**INFORME DE HITO DE CONTROL**  
**N.º 5523-2026-CG/GRSM-SCC**

**PROYECTO “MEJORAMIENTO Y AMPLIACIÓN DE LOS  
SERVICIOS DE SALUD EN EL ESTABLECIMIENTO DE SALUD  
NIVEL I-3 CAMPANILLA DEL DISTRITO DE CAMPANILLA -  
PROVINCIA DE MARISCAL CÁCERES - DEPARTAMENTO DE  
SAN MARTÍN” CON CUI N° 2513499**

**HITO DE CONTROL N.º 1 – REVISIÓN DEL EXPEDIENTE  
TÉCNICO, EJECUCIÓN CONTRACTUAL Y REVISIÓN DE LA  
VALORIZACIÓN CORRESPONDIENTE AL MES DE FEBRERO  
DE 2026**

**Imagen n.º 4**  
**Corte y Elevación del Asta de Bandera**

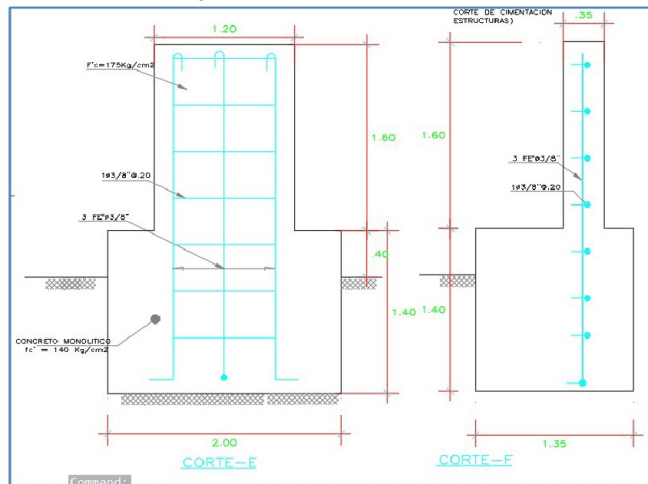
Al respecto, la planta de cimentación correspondiente a la asta de bandera cuenta con sus respectivos cortes estructurales; sin embargo, al no existir concordancia en la planta de cimentación, se infiere que dicha inconsistencia también se extiende a los cortes asociados. En consecuencia, los elementos representados en dicha sección no guardan correspondencia con la configuración mostrada en planta, tal como se evidencia a continuación:

**Imagen n.º 5**  
**Sección transversal de la cuenta y rejilla metálica**

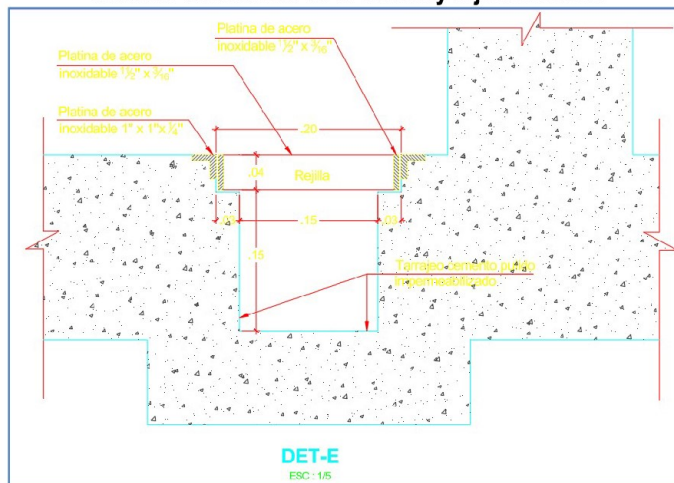
De la misma manera, las rejillas metálicas contenidas dentro del plano D-08, Arquitectura – Plano detalles Varios 01, no indica a cuanto de separación deben estar las platinas de acero inoxidable 1 ½" X 3/16", solo muestra sus dimensiones de la platina, tal como se muestra a continuación:

**Imagen n.º 7**  
**Sección Transversal de la escalera de concreto (Plano de Arquitectura)**

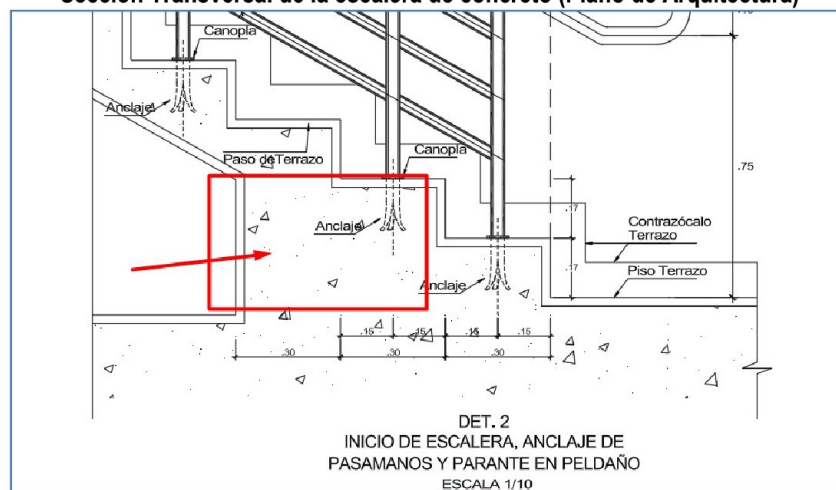
En el plano D-12 – Arquitectura (Plano de detalle de escalera – Sector 4), se observan los detalles arquitectónicos de la escalera, los cuales no guardan concordancia con lo establecido en los planos de estructuras. En ese sentido, se evidencia que, en la zona inferior correspondiente al arranque de la escalera, se ha considerado un elemento macizo de dimensiones significativas que no se encuentra debidamente articulado ni compatible con el diseño estructural previsto, tal como se muestra a continuación:

**Imagen n.º 9**  
**Vista en planta de arquitectura del detalle PM-4 del plano D-05**

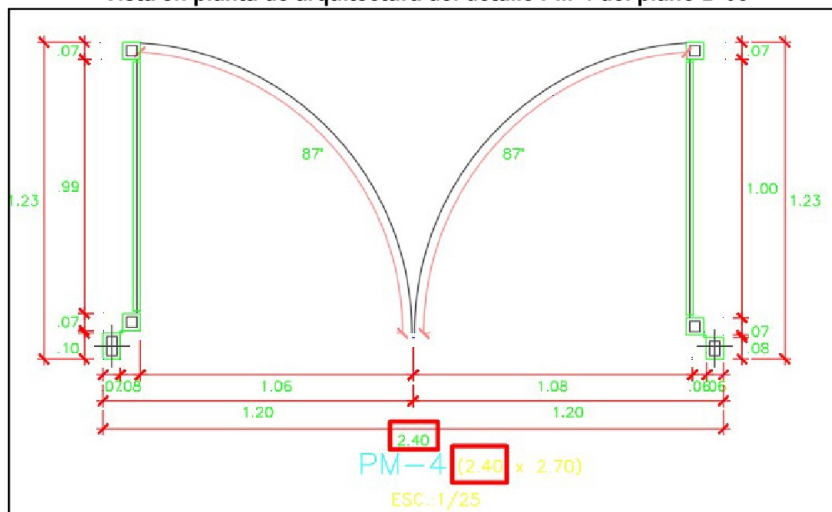
De manera similar, el detalle PM-4 del plano D-05, Arquitectura - Carpintería metálica – puertas y ventanas, no coincide el ancho de la puerta en planta con la elevación; en planta indica un ancho de 2.40 m, mientras que en elevación indica 1.80 m, tal como se observa a continuación:

Fuente: Plano S1-M3-E, Plano de detalles de cimientos corridos, sobre cimientos y muros de albañilería.

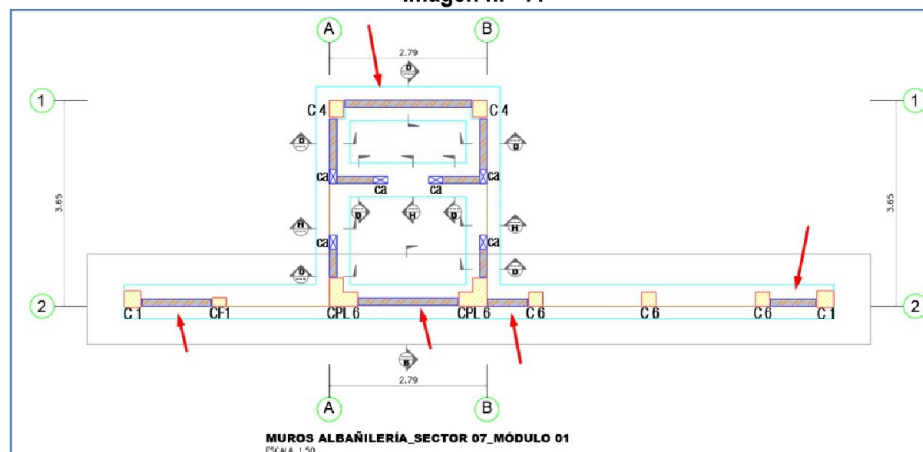
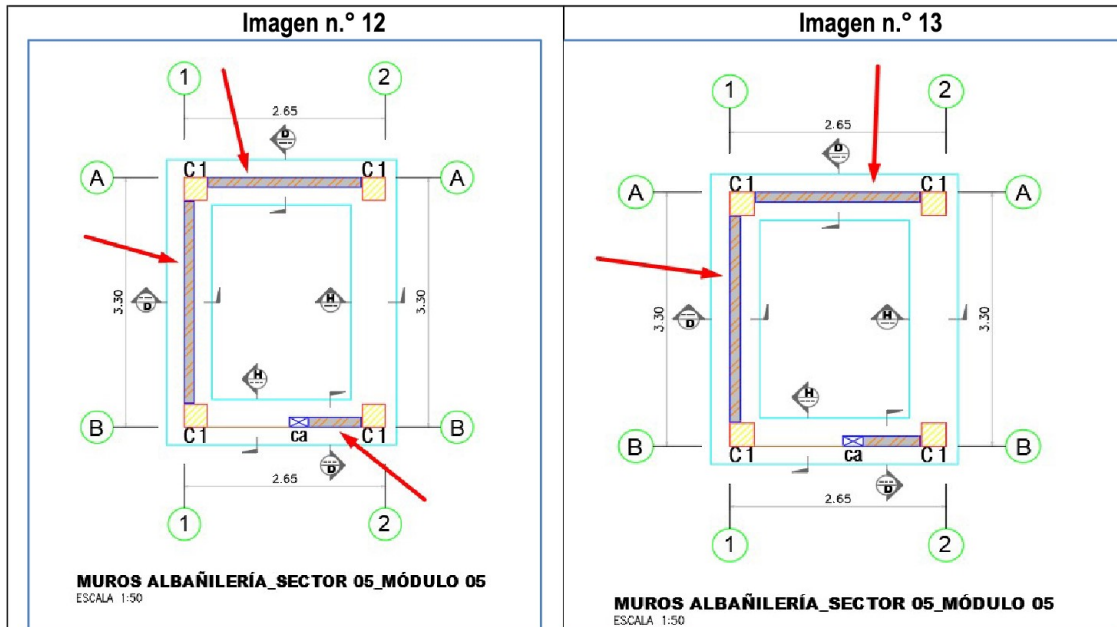
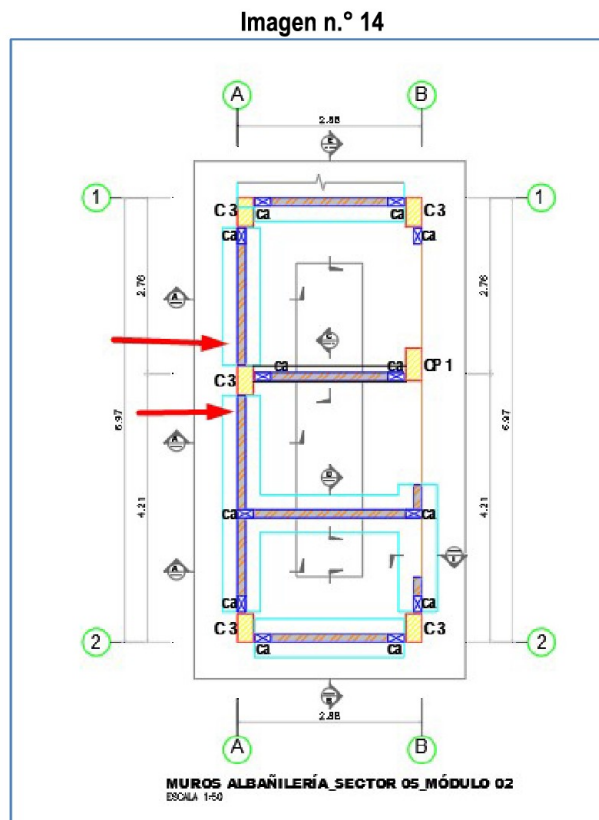
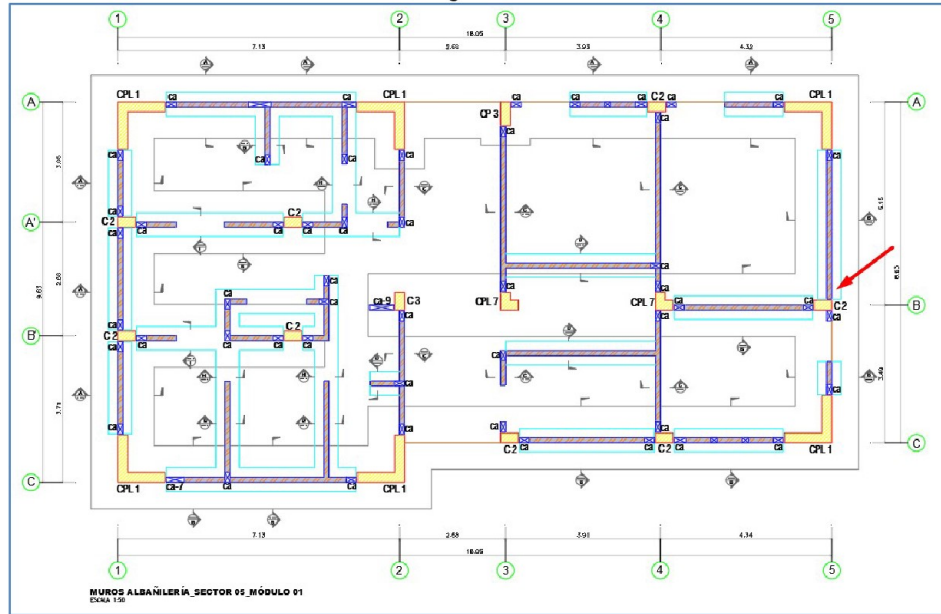
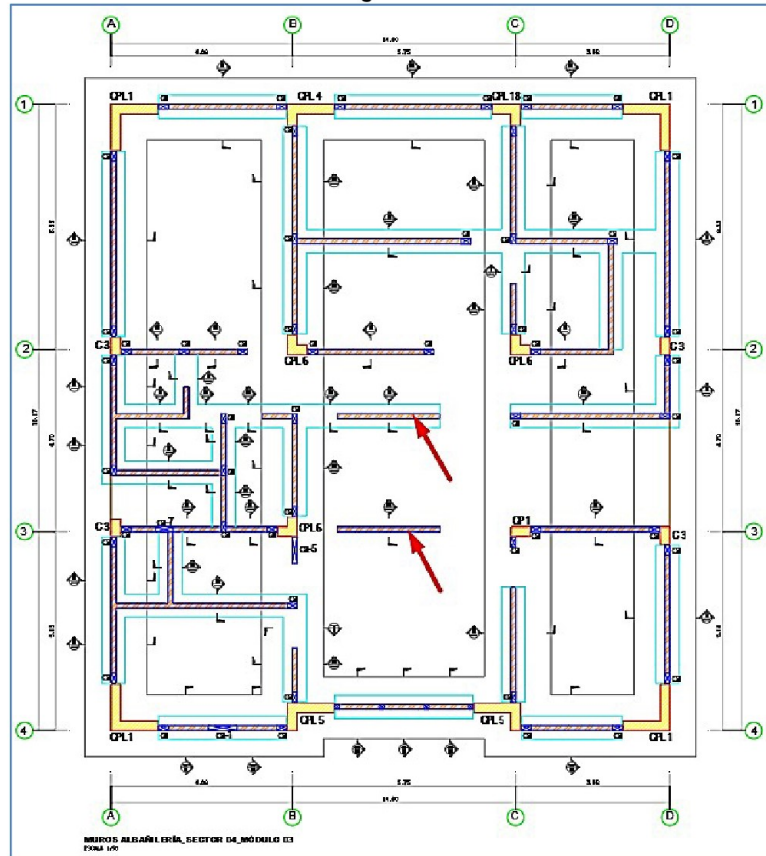
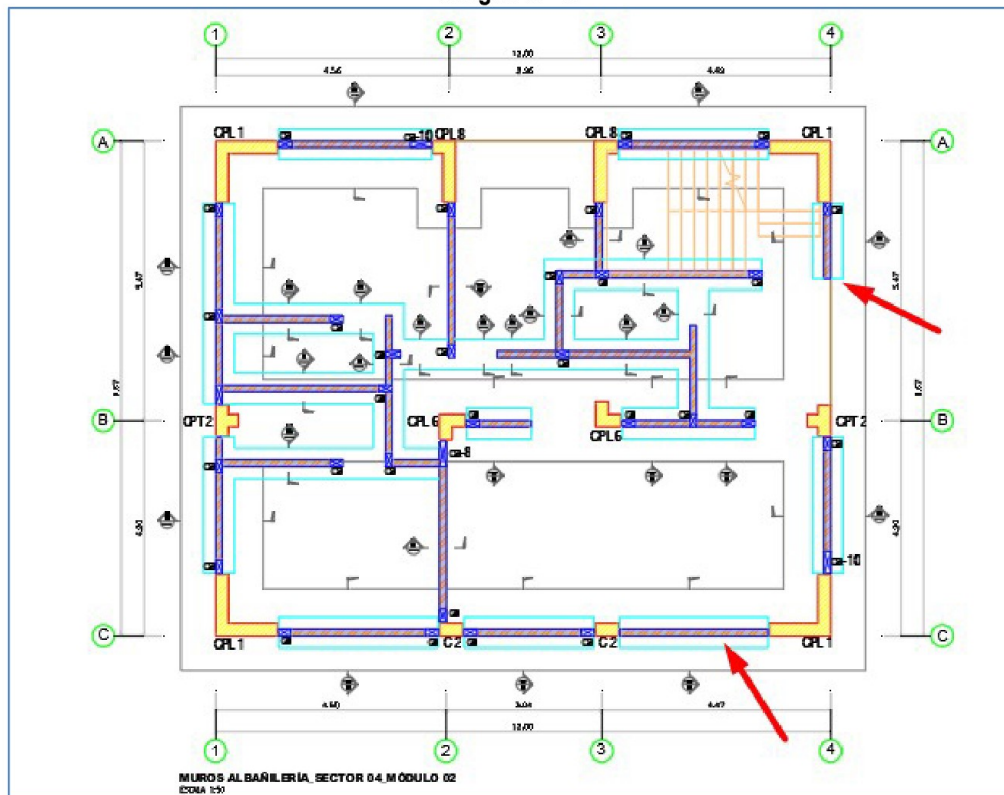
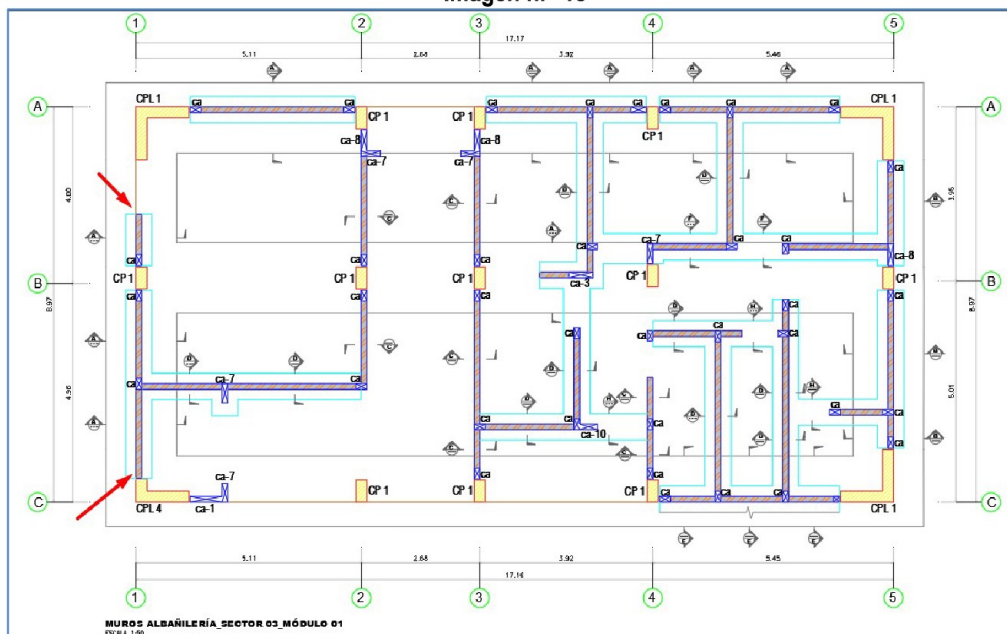
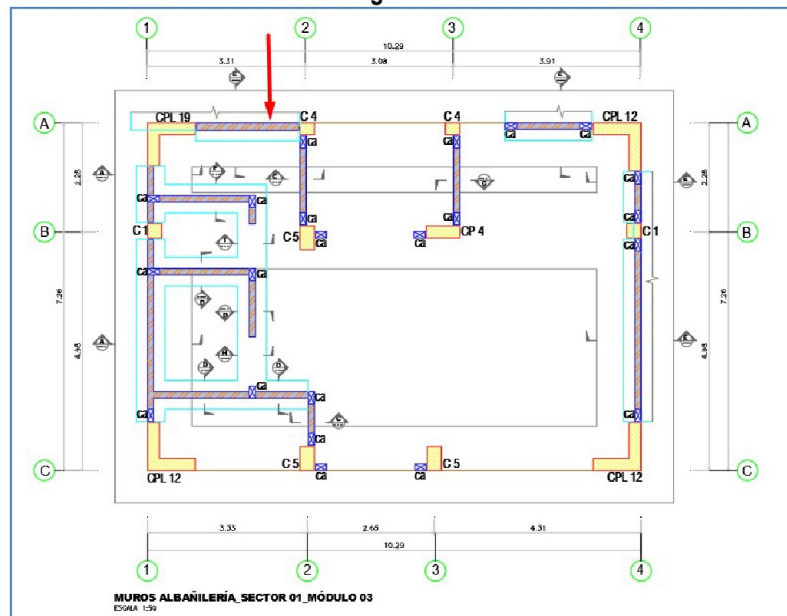
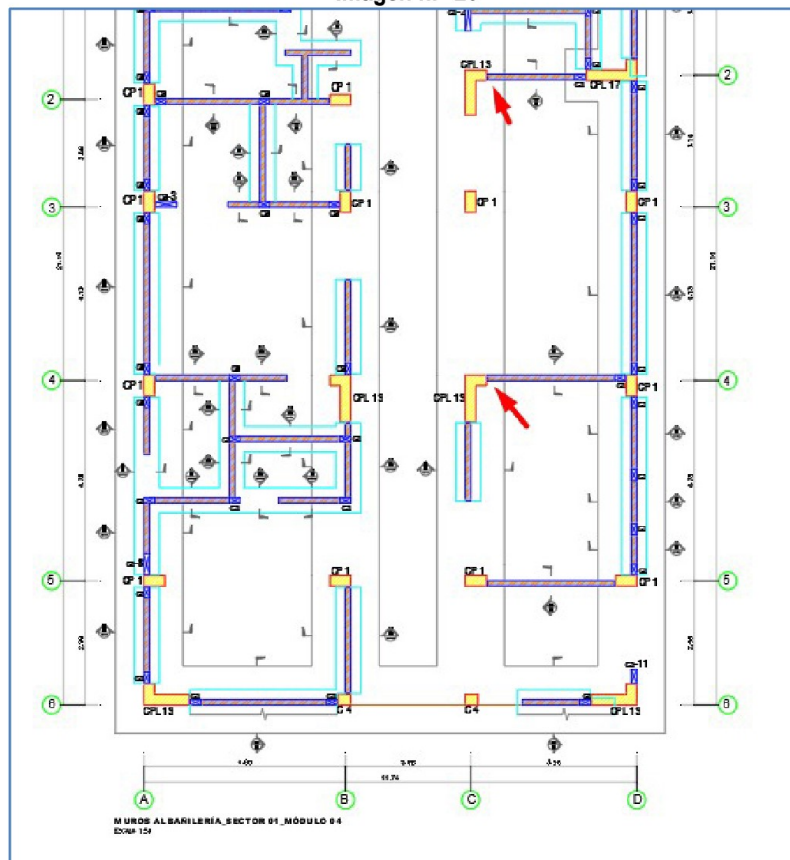
De la revisión de los planos de muros de albañilería, plano S1-M3-E “Plano de detalles de cimientos corridos, sobre cimientos y muros de albañilería”, se ha evidenciado que algunos muros no cuentan con sus respectivas columnetas de confinamiento. Cabe precisar que estas columnetas de confinamiento constituyen elementos de borde estructural cuya función es confinar los muros de albañilería y aislarlos de las columnas y placas principales.

Asimismo, en los planos dichos elementos se identifican con la nomenclatura “ca”; no obstante, su ausencia se evidencia en las vistas en planta de cimentaciones y en las proyecciones de los muros de albañilería de las edificaciones. Esta situación se aprecia en las imágenes n.º 11, 12, 13, 14, 15, 16, 17, 18, 19 y 20, que se presentan a continuación:

Fuente: Plano OE-03, OBRAS EXTERIORES- PLANTA GENERAL-DETALLES.

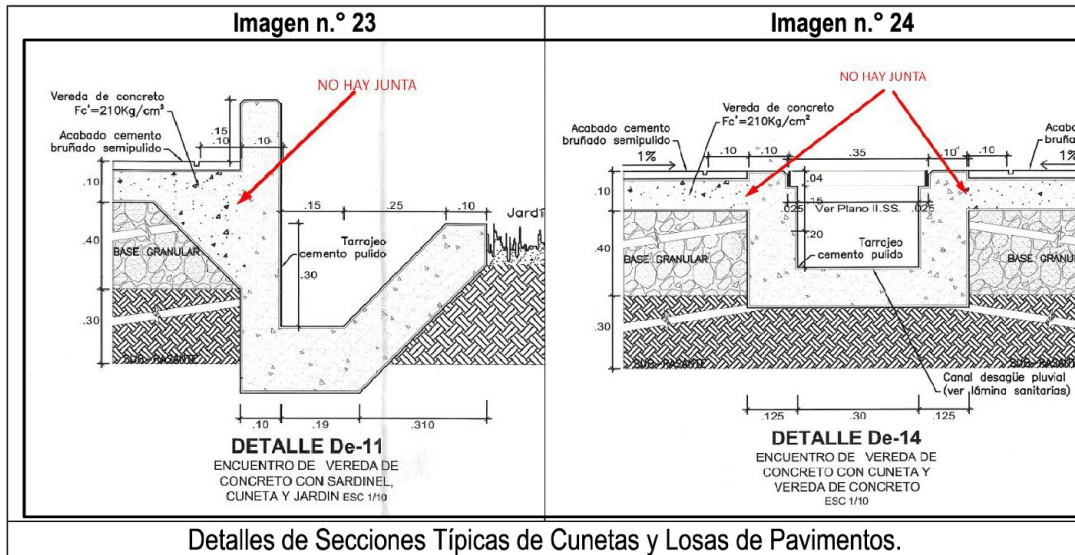
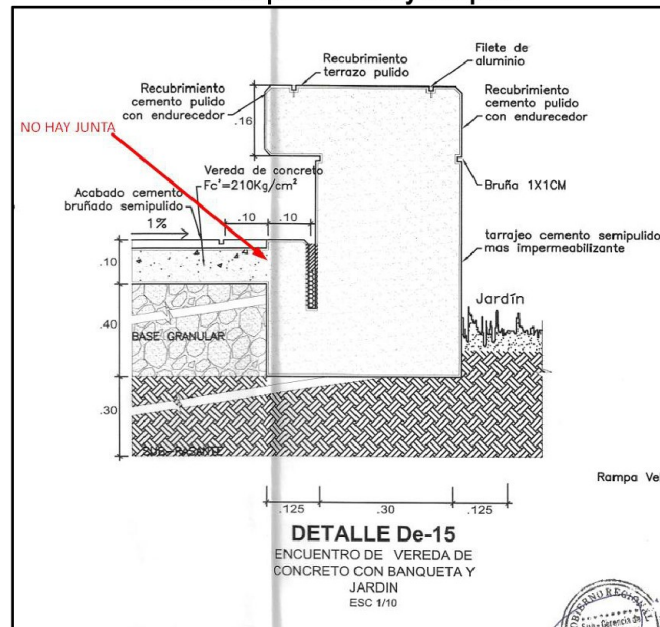
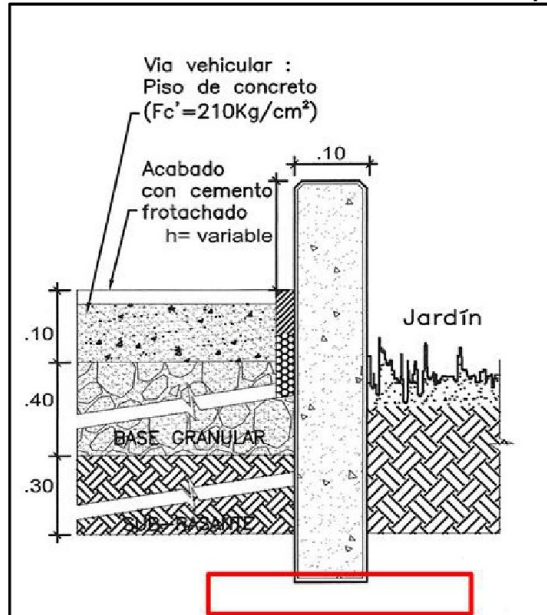
De igual forma, de la revisión del plano OE-03 "Obras Exteriores – Planta General – Detalles", se ha evidenciado que varios de los detalles constructivos no contemplan juntas de separación entre elementos. En particular, se observa que las losas se encuentran conectadas directamente con los muros verticales de las cunetas, sin considerar juntas de dilatación, pese a tratarse de elementos con distinta configuración y comportamiento estructural. Esta condición podría generar la aparición de fisuras o agrietamientos. Asimismo, en el citado plano se evidencia que un sardinel no cuenta con soporte en su base. Tal como se observa a continuación:

**Imagen n.º 27**  
**Secciones transversales de la Calzada de la vía de Acceso**

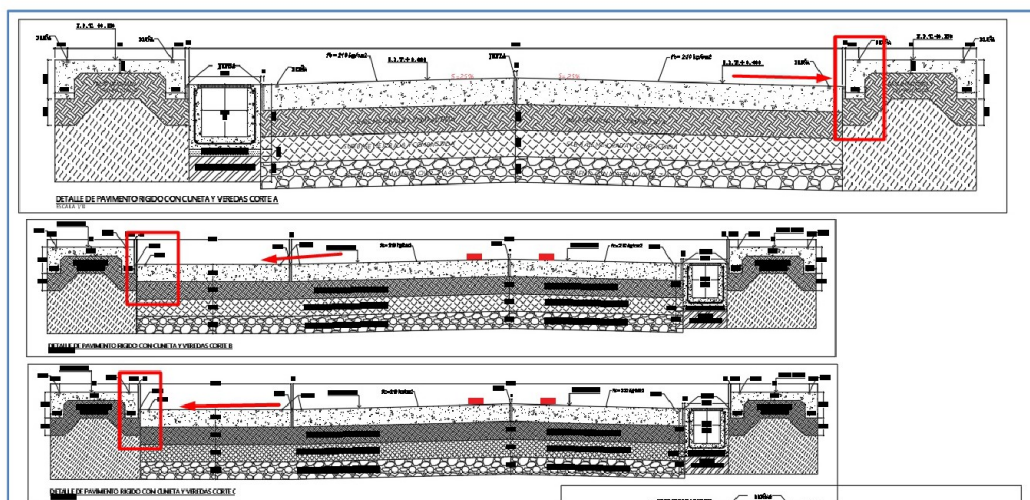
Siguiendo con la revisión de los planos de estructuras, específicamente el "Plano de detalles exteriores de rampas y veredas – V-02", se pudo evidenciar la existencia de cortes transversales a la vía de acceso, los cuales se observa que la calzada tiene una pendiente desde el eje central a ambos lados, izquierda y derecha, sin embargo, solo existe una cuneta de drenaje pluvial a un solo lado, y en el otro lado no existe alguna estructura de derivación, lo cual generaría un riesgo inminente de empozamiento de aguas pluviales, tal como se observa a continuación:

Como se pudo evidenciar en la imagen anterior, en el borde de la calzada no existen cunetas de derivación del drenaje pluvial, lo cual podría generar riesgo de empozamiento. Del mismo modo, se evidenció que el plano E-00-04, "cerco perimétrico – muros", que está escaneado en formato "pdf" se encuentra incompleto, tal como se muestra en la siguiente imagen:

**Imagen n.º 28**  
**Secciones transversales del Cerco Perimétrico**

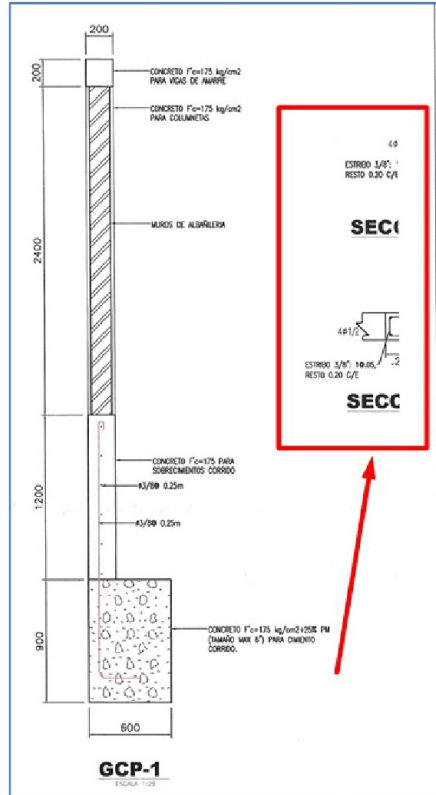
Ahora bien, de la imagen anterior, se evidencia que no se muestra los detalles de las vigas y columnas, asimismo, se puede observar que el ancho de la cimentación es de 0.60 m, con una altura de 0.90 m, sin embargo, en la memoria de cálculo estructural del cerco perimétrico, se indica que la cimentación tiene un ancho de 0.90 m y la altura de 1.10 m, tal como se muestra a continuación:

**Imagen n.º 30**  
**Elevaciones transversales del Cerco Perimétrico**

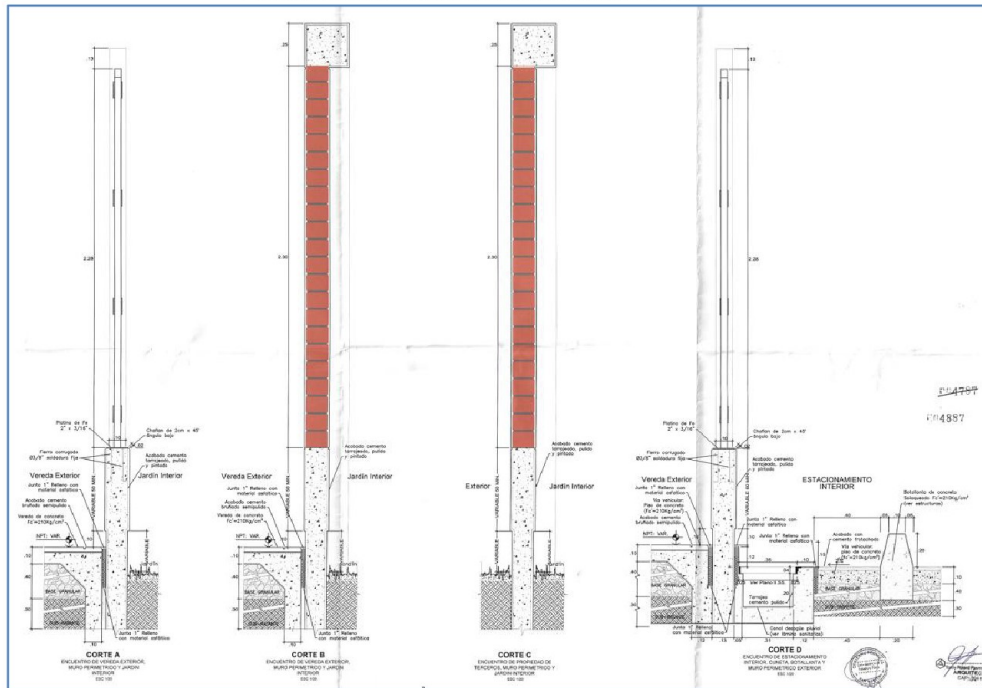
Asimismo, el plano OE-05 "Obras exteriores – elevaciones y detalles", correspondiente al plano de arquitectura se indica que las vigas del cerco perimétrico son de 0.25 m x 0.25 m, lo cual no concuerda con las dimensiones de la viga del plano de estructuras E-00-04 "Cerco perimétrico – Muros", que indican de 0.20 m x 0.20 m, tal como se observa a continuación:
